Lista di controllo per la valutazione preliminare (art. 6, comma 9, D.Lgs. 152/2006)

Storia delle revisioni		
Rev. 00	del 28/09/2018	Prima emissione

Nuovo elettrodotto a 380 kV in semplice terna tra l'esistente stazione elettrica 380/220/132 kV di Colunga e l'esistente stazione elettrica 380/132 kV di Calenzano ed opere connesse

AMBITO 1 - SOSTEGNI N. 5-6-7

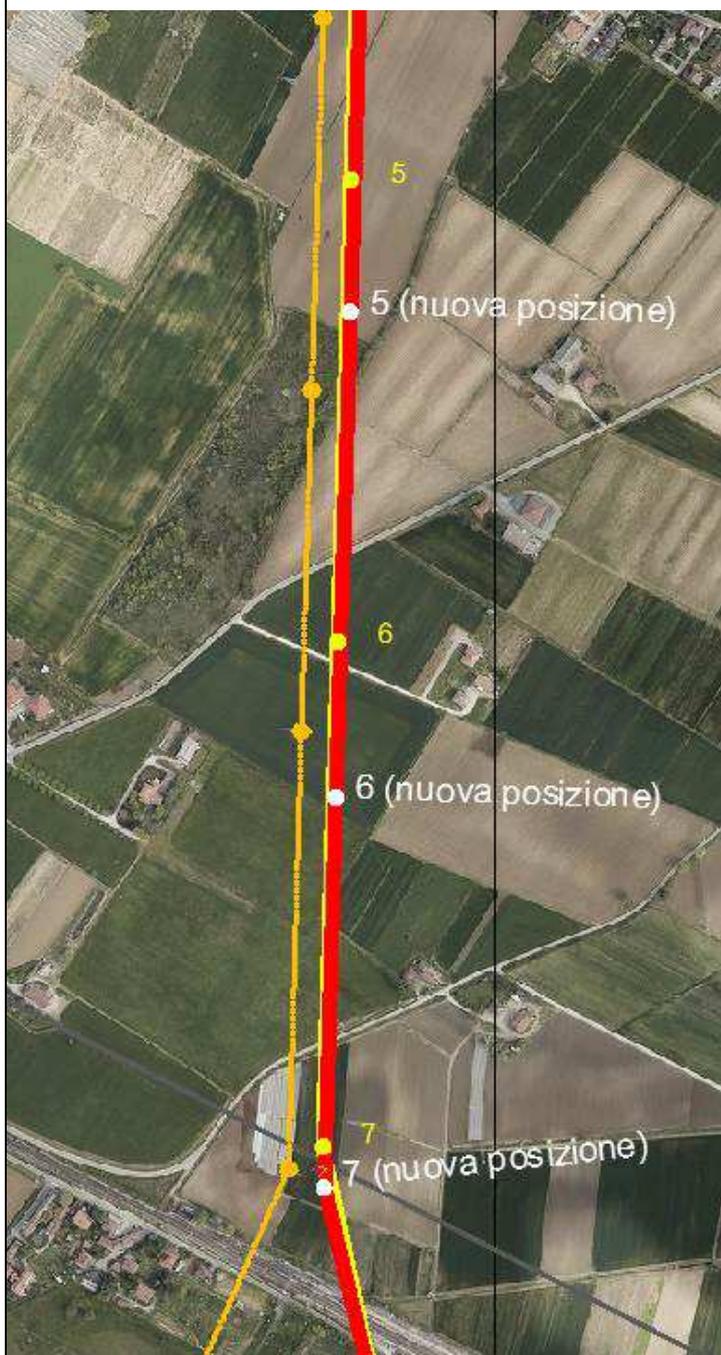
Lo spostamento dei sostegni n. 5 e 6 è stato eseguito allo scopo di avvicinarli al confine dei fondi sui quali insistono, al fine di salvaguardare la continuità spaziale e la lavorabilità degli appezzamenti agricoli, ottimizzando allo stesso tempo l'utilizzo dei sostegni in termini di prestazioni meccaniche.

Lo spostamento del sostegno n. 7, oltre a portare i benefici descritti sopra, in quanto anch'esso viene portato a confine del fondo, è stato eseguito con lo scopo di arrecare meno interruzioni possibili alle opere interferite (elettrodotto 132kV e Ferrovia) durante le operazioni di tesatura del nuovo elettrodotto 380kV. In questo modo si riesce infatti ad ottimizzare le interruzioni di viabilità ferroviaria e servizio elettrico, potendo gestire le due opere interferite con tempistiche indipendenti.

L'altezza del sostegno n. 5 è stata aumentata di 6 m per ottimizzazione del profilo a seguito dell'innalzamento di 6 m del sostegno n.4, innalzato per abbattere ulteriormente i livelli CEM nei dintorni dello stesso, in coerenza con altre richieste presenti nel parere della Regione ER.

L'altezza dei sostegni 6 e 7 è rimasta invariata.

AMBITO 2 - SOSTEGNO N. 20

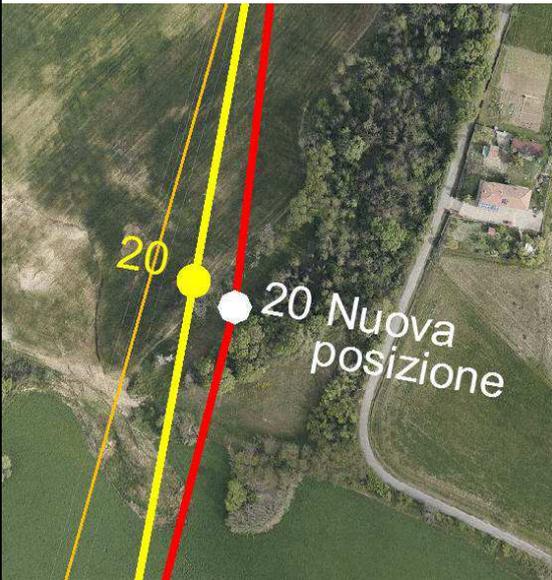
Lo spostamento del sostegno n. 20 è stato eseguito al fine di portare il sostegno a margine del fondo. Da sopralluogo sul posto, l'area sul quale è stato spostato risulta anche più stabile dal punto di vista geologico.

Allo stesso tempo, eseguendo tale spostamento si è riusciti ad "addolcire" gli angoli di deviazione dei sostegni adiacenti e quindi mantenere sostegni di tipologia in sospensione, senza dover ricorrere a sostegni di tipologia in amarro, che presentano DPA più ampie. L'altezza è rimasta invariata.

AMBITO 3 - SOSTEGNO N. 32

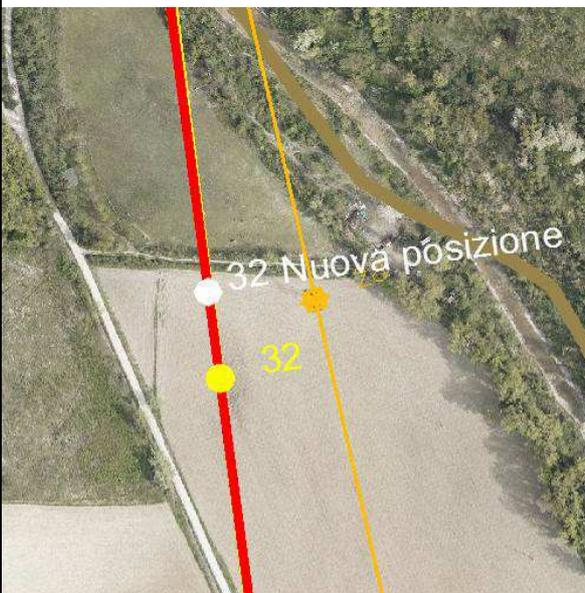
Lo spostamento del sostegno n. 32 è stato eseguito allo scopo di avvicinarlo al confine del fondo sul quale insiste, al fine di salvaguardare la continuità spaziale e la lavorabilità degli appezzamenti agricoli.

L'altezza è rimasta invariata.

AMBITO 5 - SOSTEGNO N. 15F

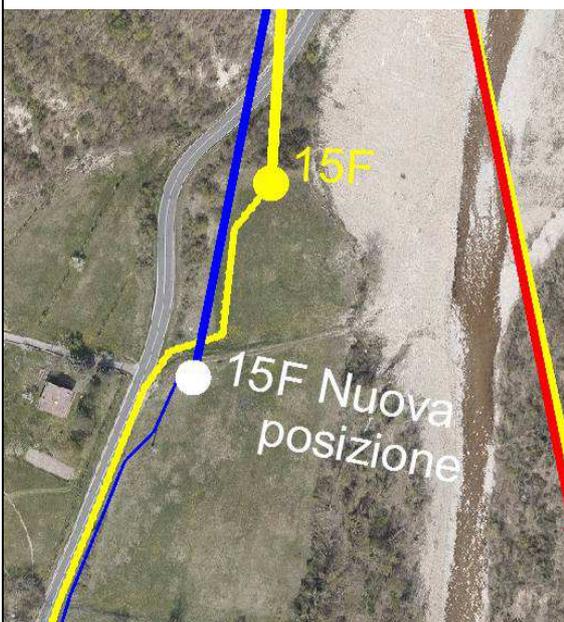
Lo spostamento del sostegno n. 15F è stato eseguito a seguito delle analisi e sopralluoghi atti a verificare le condizioni di stabilità idrogeologica da cui ne segue il nuovo posizionamento ad una quota più elevata per prevenire possibili criticità in caso di esondazione del fiume Idice.

AMBITO 7 - SOSTEGNO N. 143

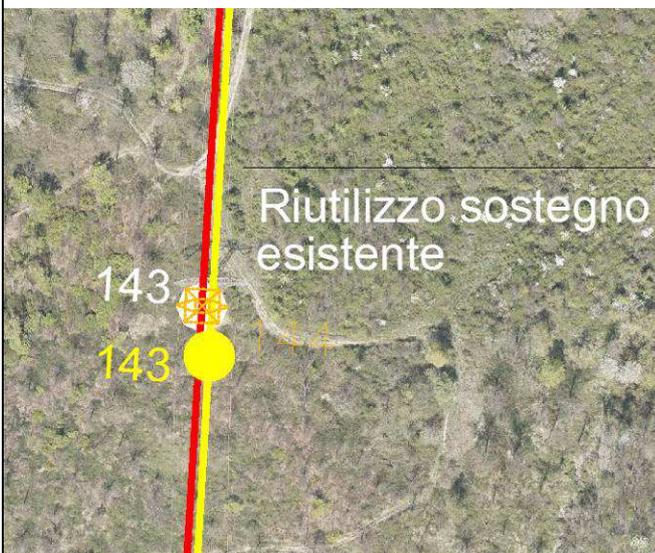
Il sostegno n.143 è stato riposizionato in modo da poter riutilizzare il traliccio esistente. Riutilizzando il sostegno esistente, oltre all'ottimizzazione nell'utilizzo della carpenteria già installata, viene ridotto il taglio della vegetazione ed evitata una cantierizzazione in zona critica (alta montagna).

AMBITO 8 - SOSTEGNI N. 183-184-185

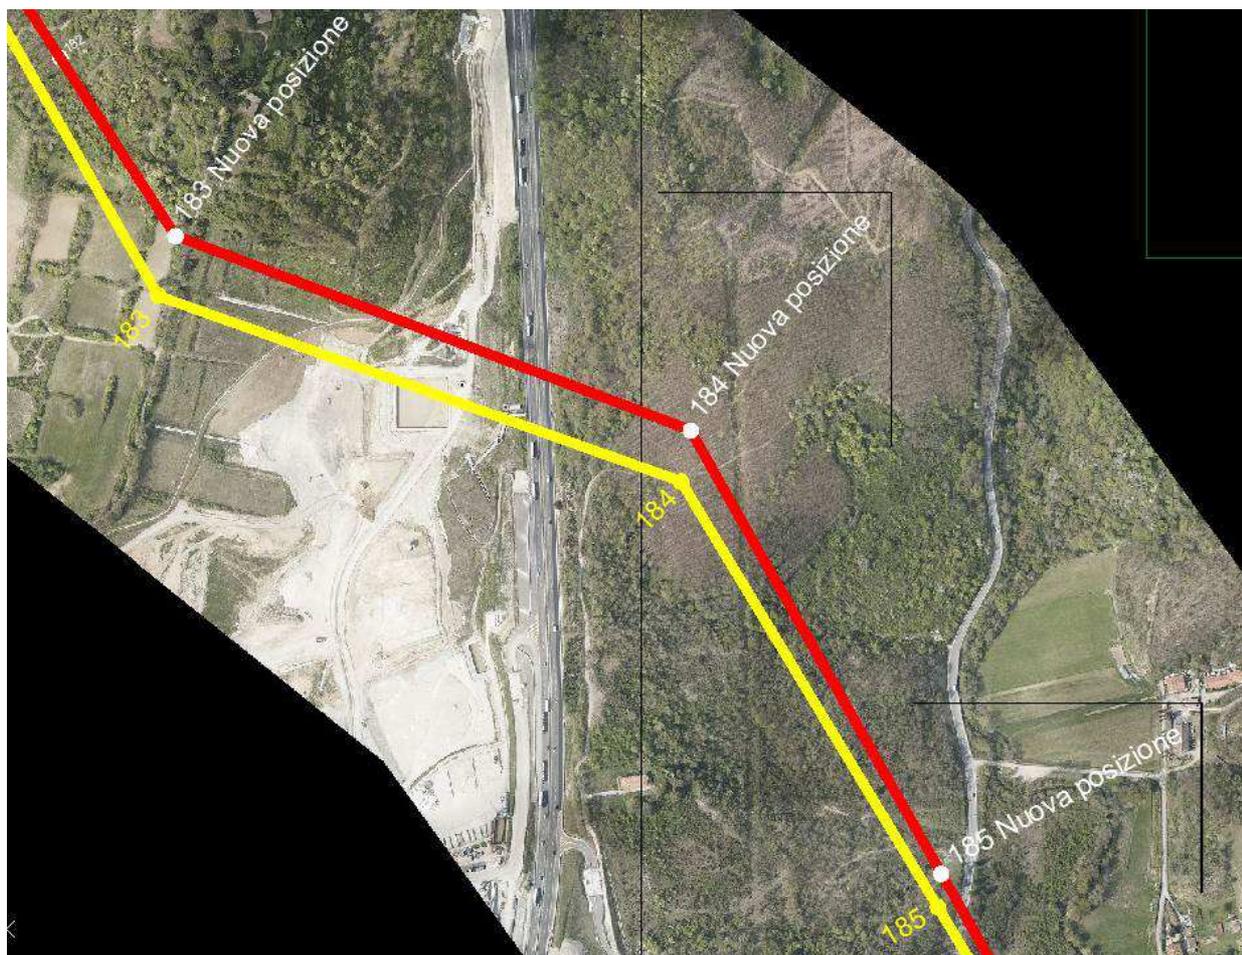
Lo spostamento dei sostegni n. 183-184-185 è stato eseguito a seguito della disamina del progetto esecutivo della nuova area di servizio autostradale denominata “Bellosguardo” di competenza Autostrade per l’Italia.

Le precedenti localizzazioni dei sostegni in esame interferivano con le rampe di accesso all’area di servizio. Di conseguenza si è reso opportuno lo spostamento al fine di eliminare tale interferenza. La traslazione verso nord della campata di attraversamento 183-184, ha comportato la necessità di spostare anche il sostegno 185 per ottimizzarne le prestazioni meccaniche.

L’altezza del sostegno n. 183 è rimasta invariata. Le altezze dei sostegni n. 184 e 185 sono state variate rispettivamente di -6 m e +9 m, in conseguenza agli spostamenti, per tenere conto dell’orografia del terreno e per il rispetto dei franchi delle opere attraversate.

AMBITO 1 - SOSTEGNI N. 5-6-7

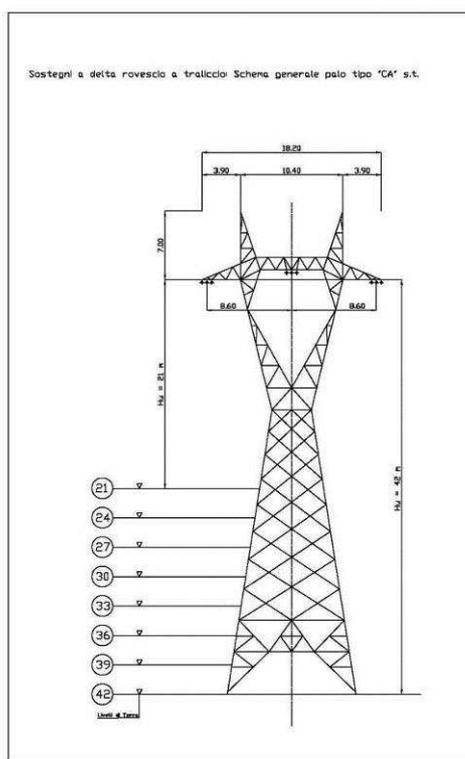
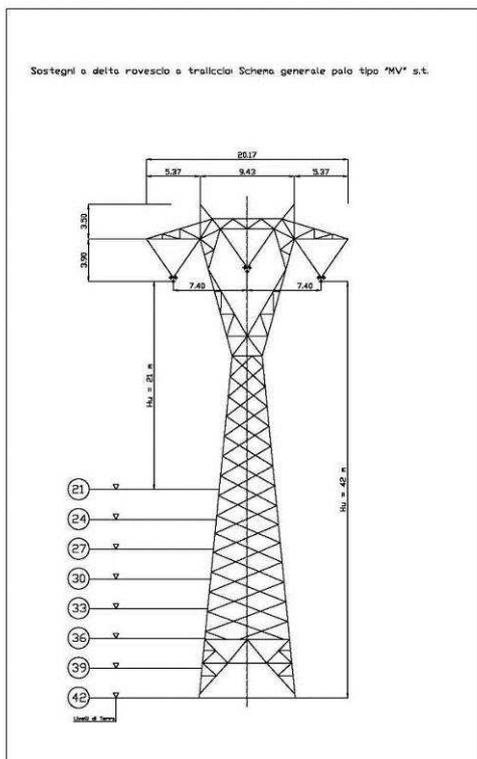
L'altezza del sostegno 5 è stata aumentata di 6 m, quella dei sostegni 6 e 7 è rimasta invariata.

AMBITO 2 - SOSTEGNO N. 20

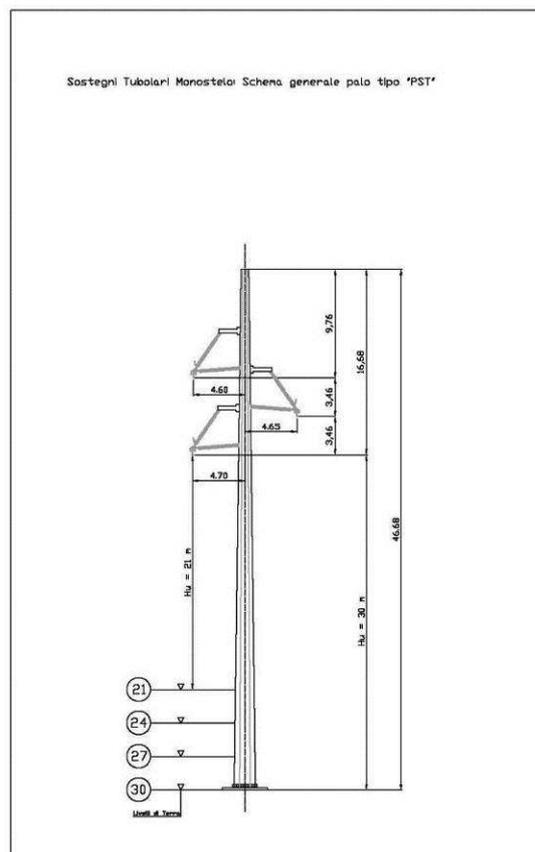
L'altezza è rimasta invariata.

AMBITO 3 - SOSTEGNO N. 32

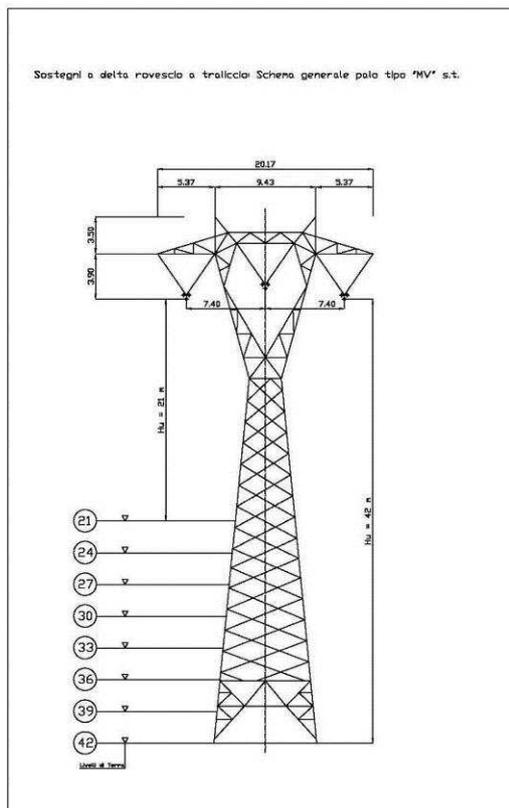
L'altezza del sostegno è rimasta invariata.

AMBITO 4 - SOSTEGNO N. 57

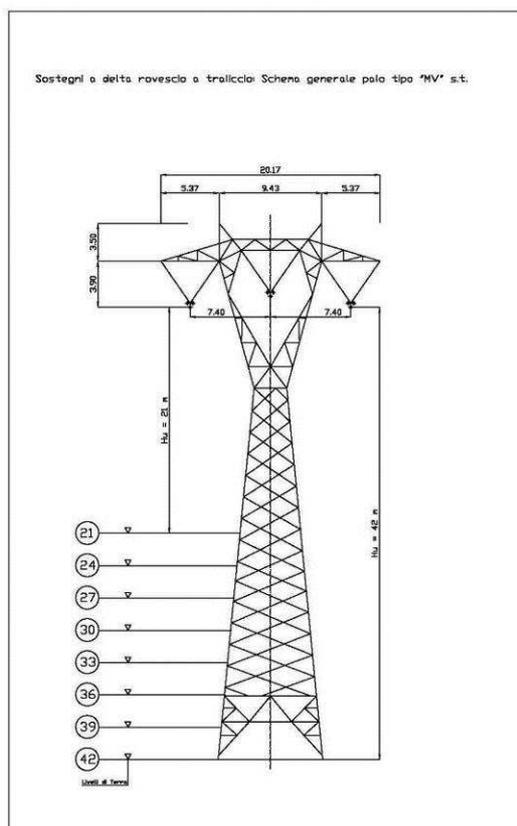
L'altezza del sostegno rispetto a quanto autorizzato è stata diminuita di 6 m.

AMBITO 8 - SOSTEGNI N. 183-184-185

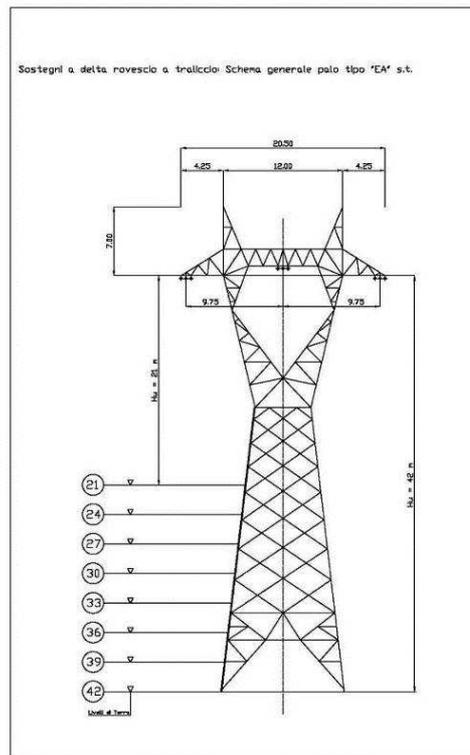
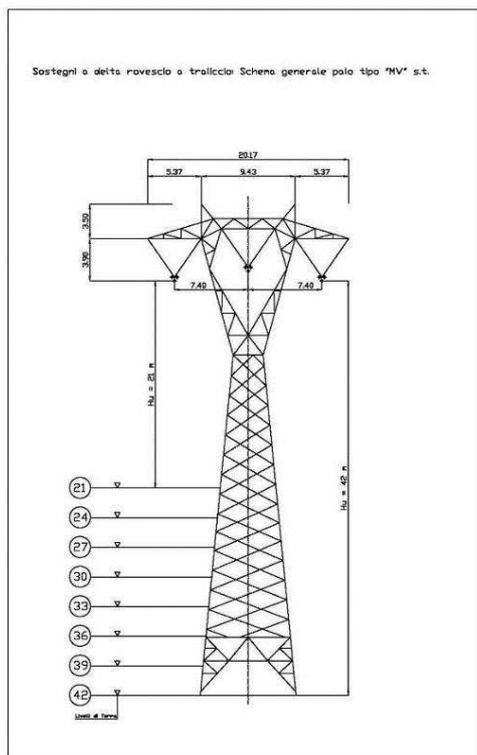
L'altezza del sostegno n. 183 è rimasta invariata. Le altezze dei sostegni n. 184 e 185 sono state variate rispettivamente di -6 m e +9 m.
